<b>Title - Sujet</b> Aire de mouvement Shefferville	
<b>Solicitation No. - N° de l'invitation</b> EF997-150222/A	<b>Amendment No. - N° modif.</b> 002
<b>Client Reference No. - N° de référence du client</b> R.062729.001	<b>Date</b> 2014-07-21
<b>GETS Reference No. - N° de référence de SEAG</b> PW-\$MTC-065-12790	
<b>File No. - N° de dossier</b> MTC-4-37077 (065)	<b>CCC No./N° CCC - FMS No./N° VME</b>
<b>Solicitation Closes - L'invitation prend fin at - à 02:00 PM on - le 2014-08-13</b>	<b>Time Zone</b> Fuseau horaire Heure Avancée de l'Est HAE
<b>F.O.B. - F.A.B.</b> <b>Plant-Usine:</b> <input type="checkbox"/> <b>Destination:</b> <input checked="" type="checkbox"/> <b>Other-Autre:</b> <input type="checkbox"/>	
<b>Address Enquiries to: - Adresser toutes questions à:</b> Duval, Diane	<b>Buyer Id - Id de l'acheteur</b> mtc065
<b>Telephone No. - N° de téléphone</b> (514) 496-3864 ( )	<b>FAX No. - N° de FAX</b> (514) 496-3822

## **ADDENDA NO: 2**

**Projet :** Réfection de l'aire de mouvement et travaux connexes  
R.062729.001  
N/D : 20929-300

ADDENDA #2 / ADDENDUM #2  
 EXTRAIT DU DESSINS Q160Q641P006 /  
 EXCERPT FROM DRAWINGS Q160Q641P006  
 CROQUIS #1 / SKETCH #1

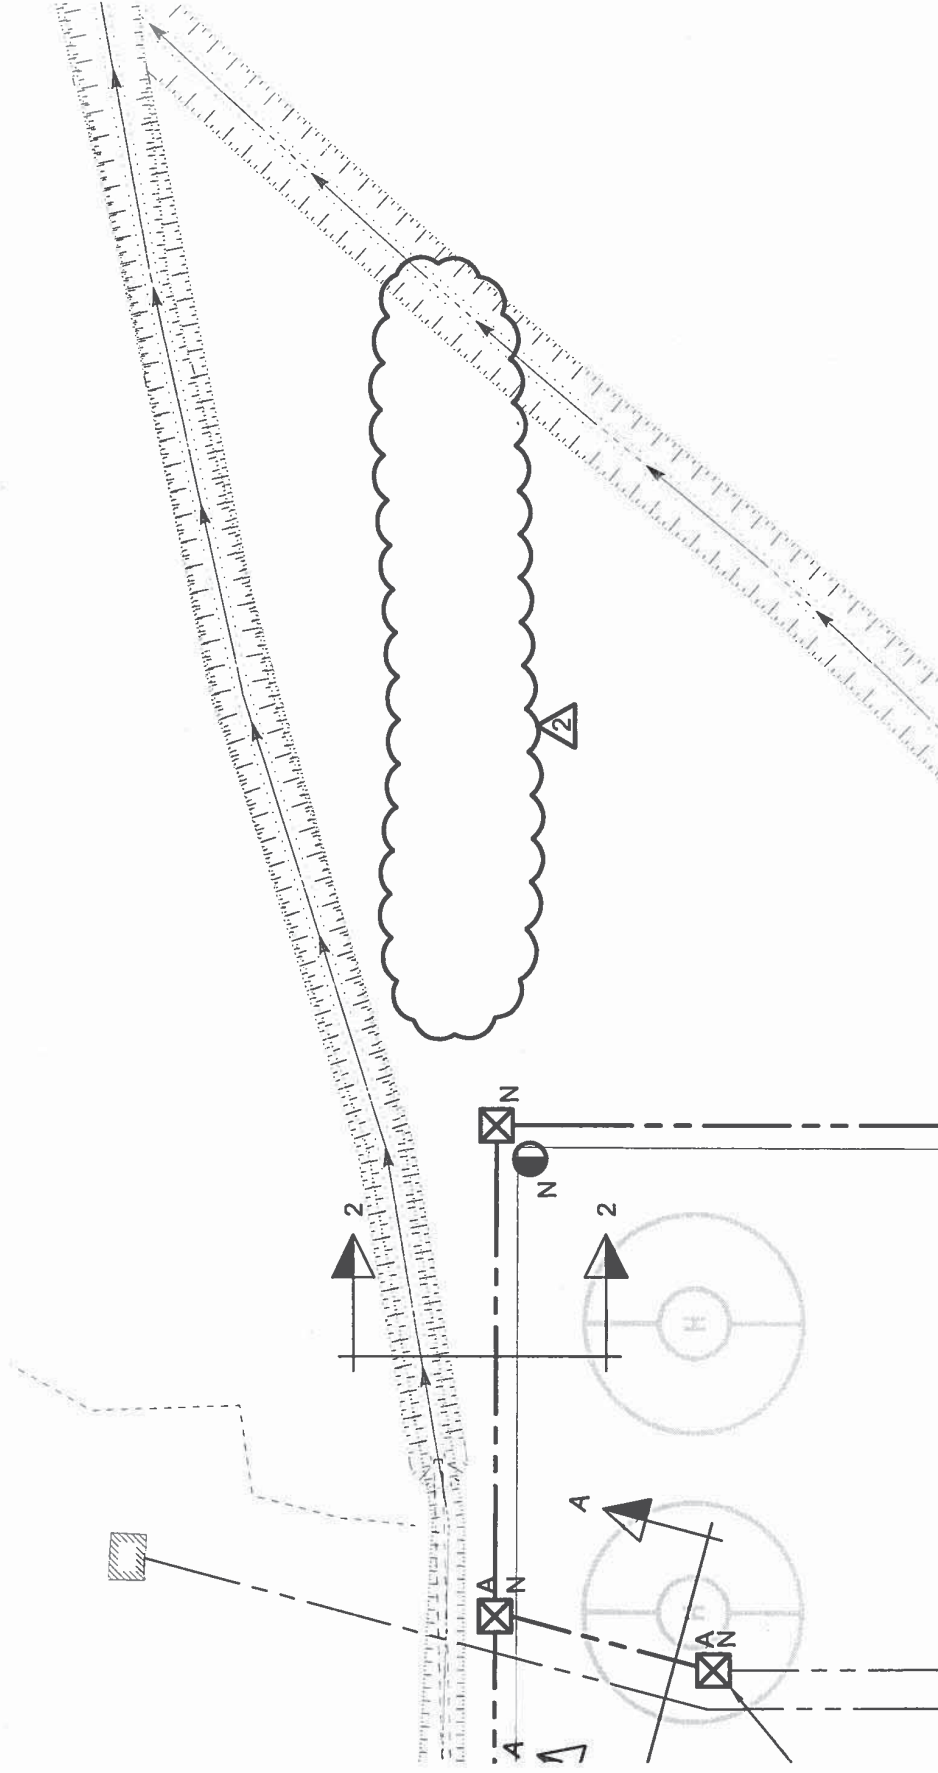
#### 1. Q160Q641P006 – Électricité, Réaménagement tablier et voie de circulation

La note sur la boîte de transformateur dans le coin du stationnement des hélicoptères, référant au détail 3, n'est pas requise, donc ne pas tenir compte.
